東通原子力発電所 コメント対応状況

平成31年3月1日
東北電力株式会社

2. 審査会合コメント(地震・津波関係)に対する準備状況(1/7)

敷地前面海域の断層の
選定根拠(S65)

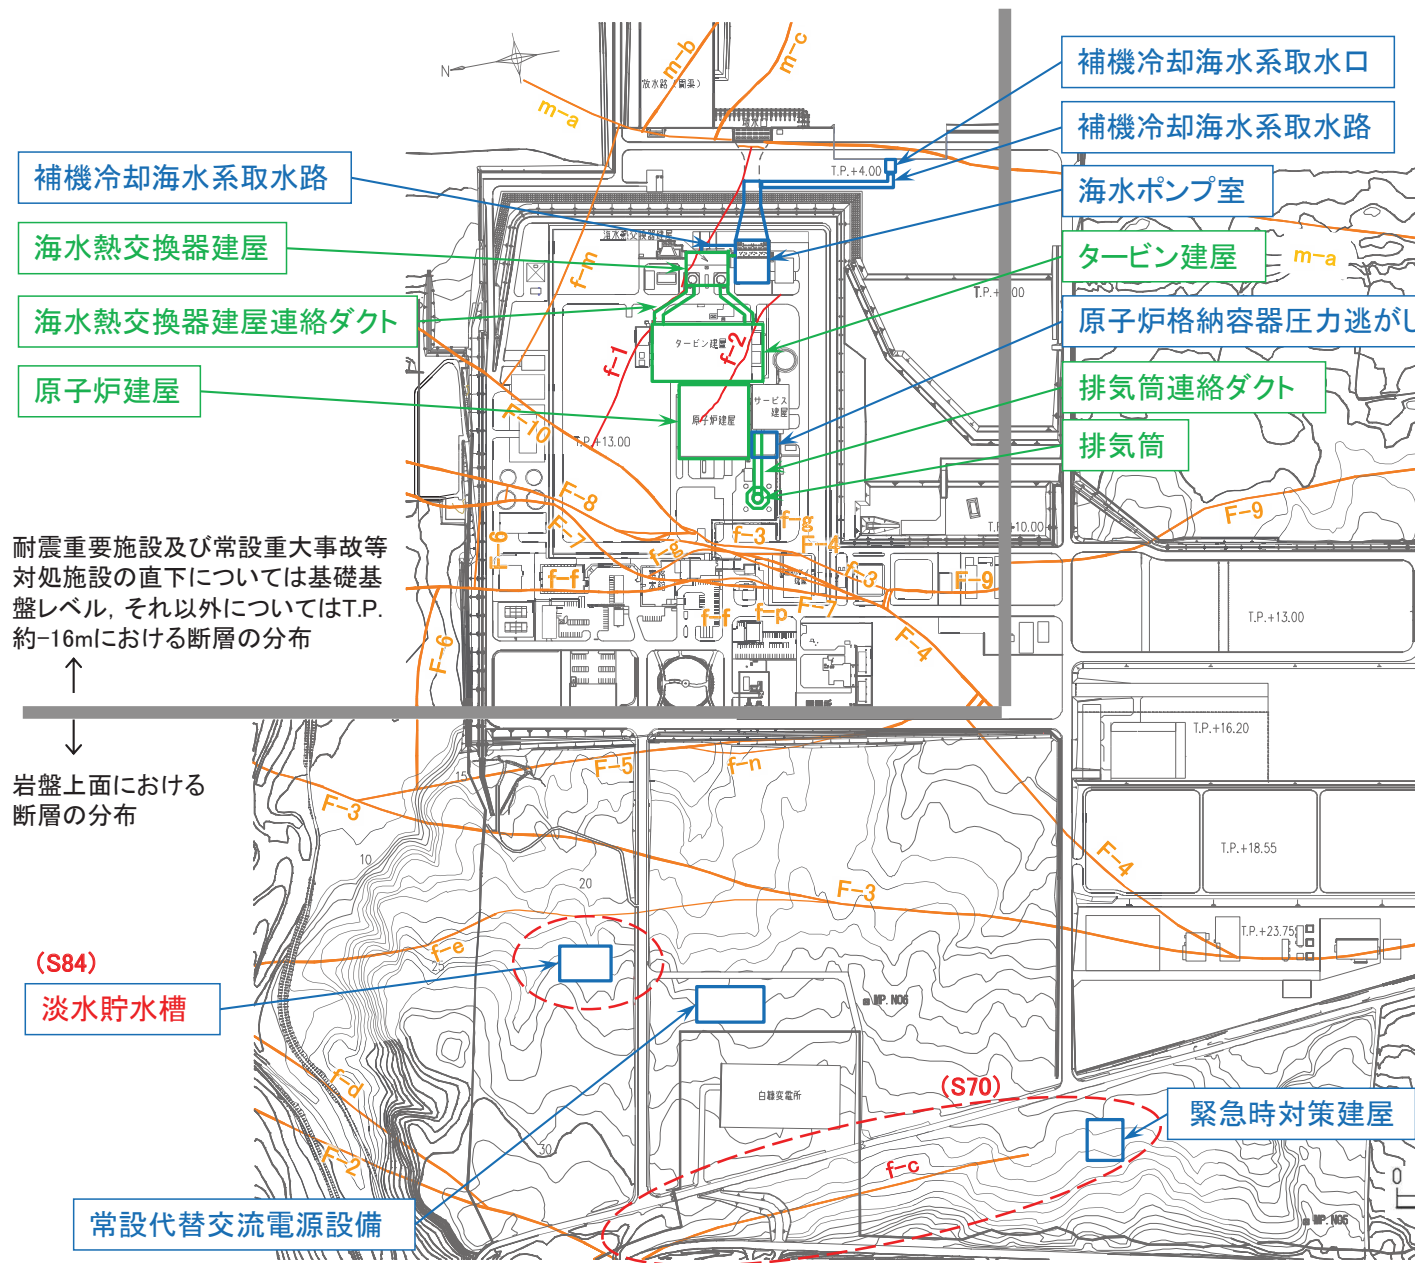
コメントNo.	コメント内容	備考
S1	下北半島地域の地下深部の地質構造について、形成メカニズム等に関する知見を収集した結果から如何に評価したのか示すこと。	下北半島 全域
S64	横浜断層の評価については、事実記載だけではなく、断層の認定、端部評価等の判断根拠を明確にし、説明性の向上を図ること。	—
S65	敷地周辺海域の断層の活動性評価において、敷地前面海域等の音波探査結果の判断も含め、どのように断層を選定したのか示すこと。	—
S126	小田野沢西方のリニアメントに関する地質断面図について、第四系基底面の形状が不陸を原因とするならば、その根拠の説明性を向上させること。	—

■地震に起因する津波

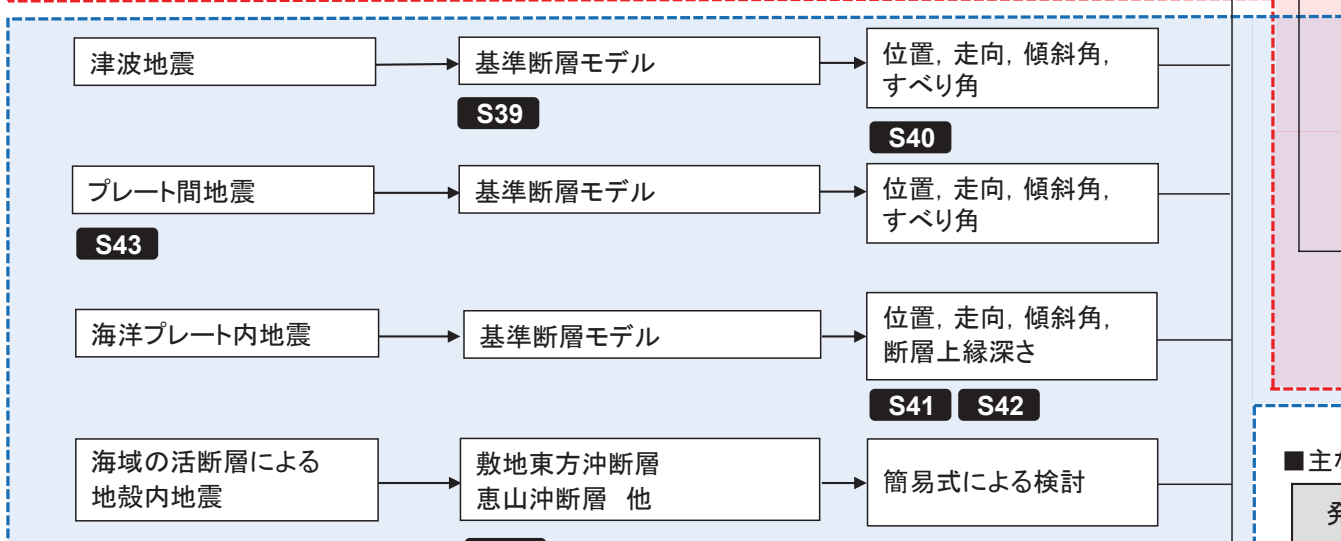
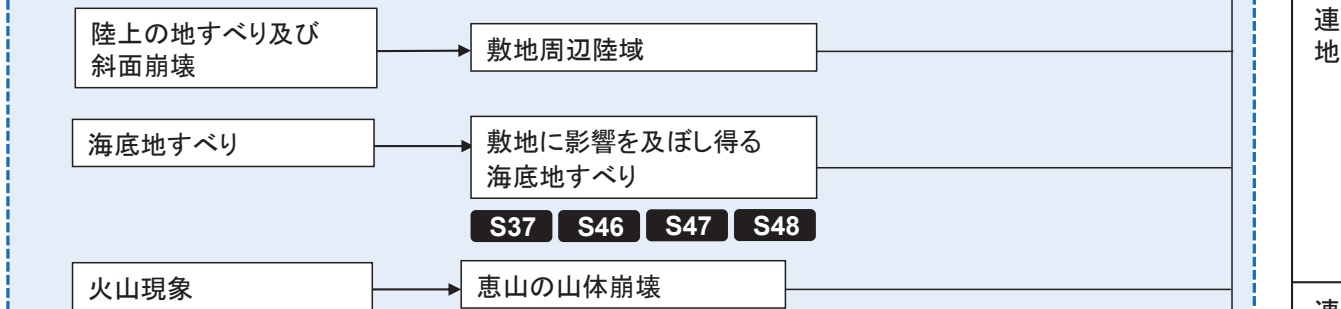
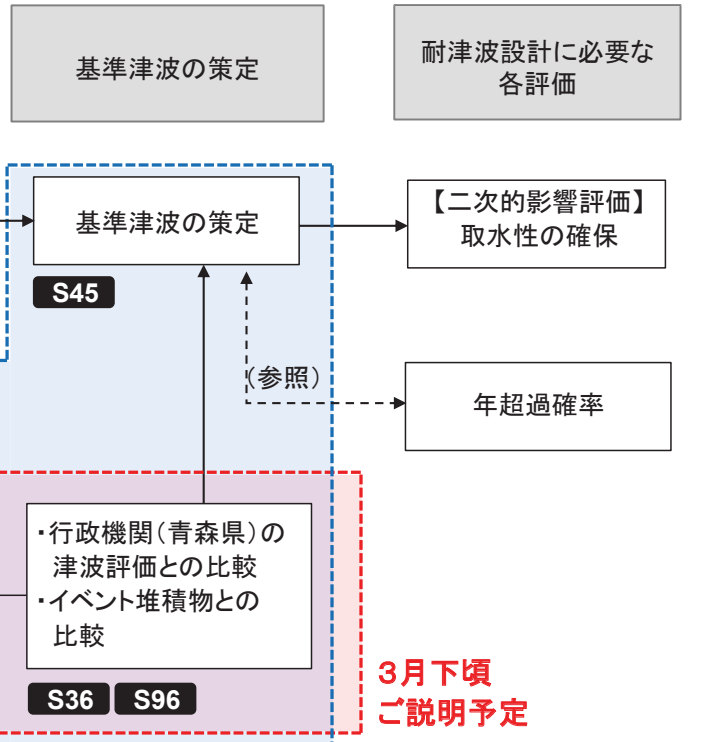
発生要因	主なコメント項目	コメントNo.
連動型地震	他機関の手法等を用いた特性化モデルの追加設定	S31, S32
	大すべり域位置の移動方法(ピッチ)の見直し	S33
	動的破壊特性に係る不確かさの影響分析等を踏まえたパラメータスタディの実施	S34, S97
連動型地震以外	地震規模, 波源位置, 傾斜に係る不確かさの考慮	S37, S40, S41
地震以外	海底地すべりに関する最新知見の収集	S37, S46, S47

反射法地震探査による地質断面図
(H28-Line3測線: 敷地を通る東西測線)

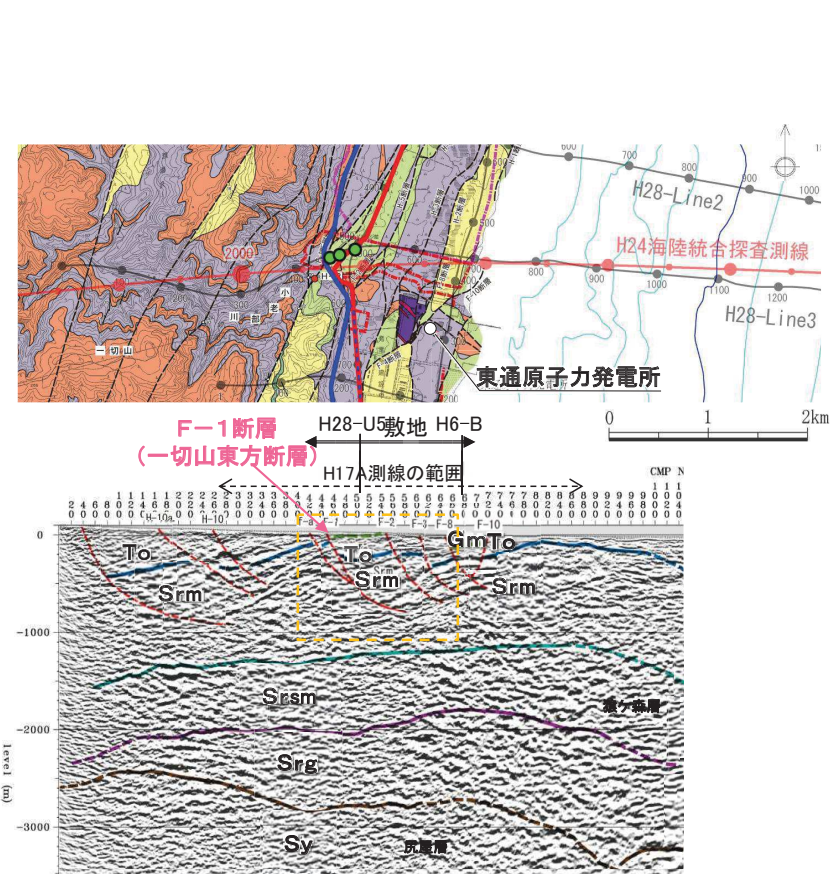
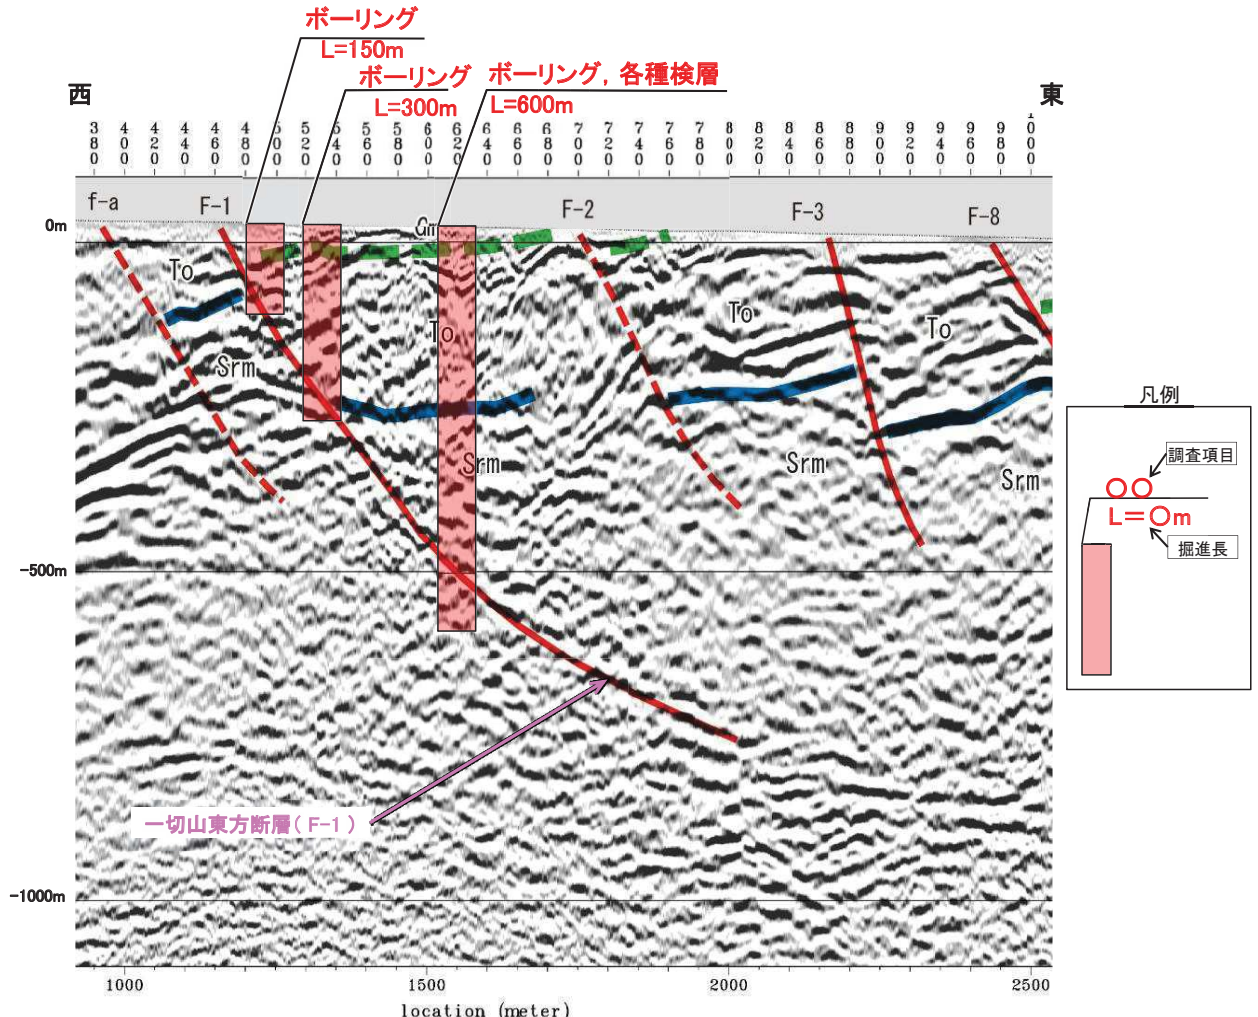
コメント	コメント内容	対応方針, 補足調査の目的	調査概要
S127	<p>反射法地震探査結果の解釈において、反射面を断層面としているが、ボーリングデータ等による地質情報と合わせて検討する等、説明性の向上を図ること。</p>	<ul style="list-style-type: none"> 既存ボーリングデータにより、反射面と断層面との対応状況等について整理。 反射法地震探査結果における断層解釈のこれまでの説明内容(反射法探査において反射面を断層面と解釈していること、一切山東方断層が低角化していること)の妥当性を確認することを目的に補足調査(ボーリング調査)を実施。 ボーリング調査により、一切山東方断層の破碎部の性状等を直接確認。 反射法地震探査結果とボーリング調査結果を組み合わせることで総合的に評価。 	<ul style="list-style-type: none"> ボーリング調査(3孔) 各種検層(L=600m: VSP探査, PS検層, 密度検層, 比抵抗検層等)

②, ③ 地下深部構造の解釈に関する補足地質調査

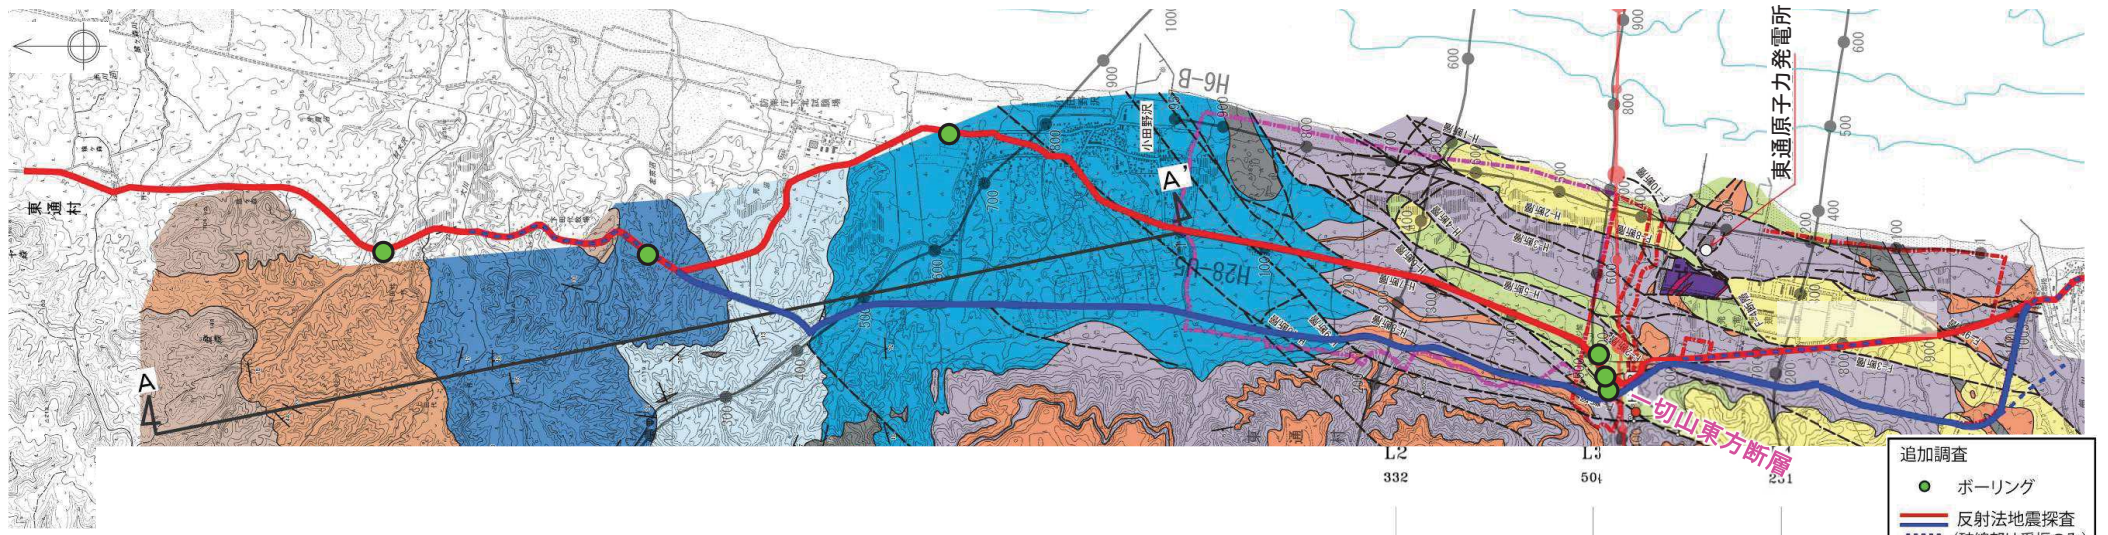
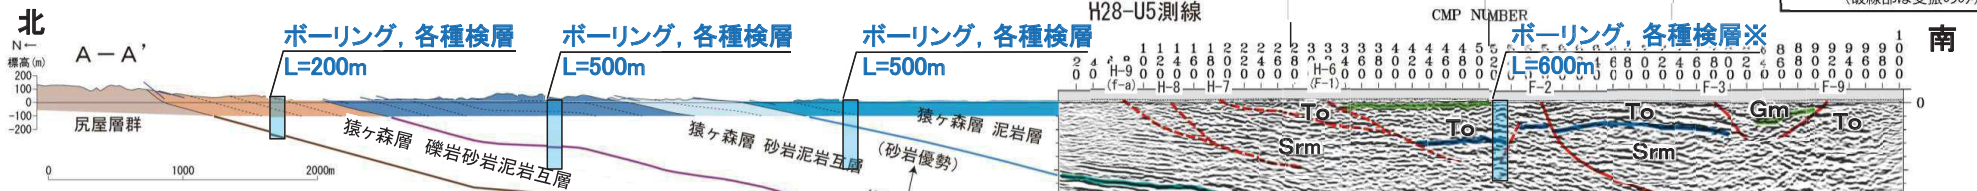
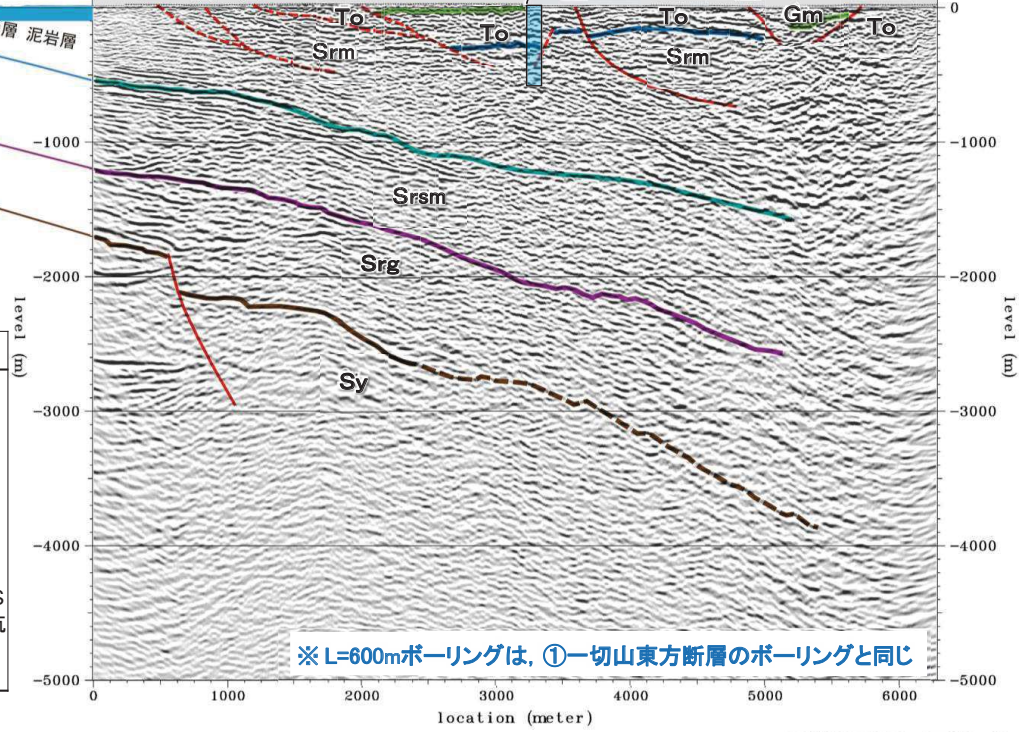
コメント	コメント内容	対応方針, 補足調査の目的	調査概要
S128	地下深部構造の探査結果の解釈について、反射法地震探査結果の精査だけではエビデンスが不足しているため、物性値やボーリングデータ等のエビデンスを追加して、説明性の向上を図ること。	<ul style="list-style-type: none"> 既存ボーリングデータ等により、地層の確認状況について整理。 基盤の地質構造を含む地層区分の妥当性を確認するため補足調査(反射法地震探査, ボーリング調査, 各種検層等)を実施。 ✓反射法地震探査により、基盤の尻屋層群が分布する敷地の北方から南方までの区間の深部の地層分布, 地質構造を確認。 ✓ボーリング調査により、各地層の分布状況, 地質構造を確認し、反射法地震探査による地層区分の妥当性を検討。 ✓各種検層(VSP探査, PS検層, 密度検層等)により、地層の物性を把握。 ✓ボーリング調査, 反射法地震探査との整合性確認のために、地表地質調査を実施。 ・上記の結果等から総合的に評価。 	<ul style="list-style-type: none"> 【反射法地震探査】 ・震源点間隔 25m ・受震点間隔 12.5m ・震源 HEMI 40 2台 (IVI, 大型パイプレータ) 【ボーリング調査】 ・ボーリング調査(4孔) ・各種検層(VSP探査, PS検層, 密度検層, 比抵抗検層等)
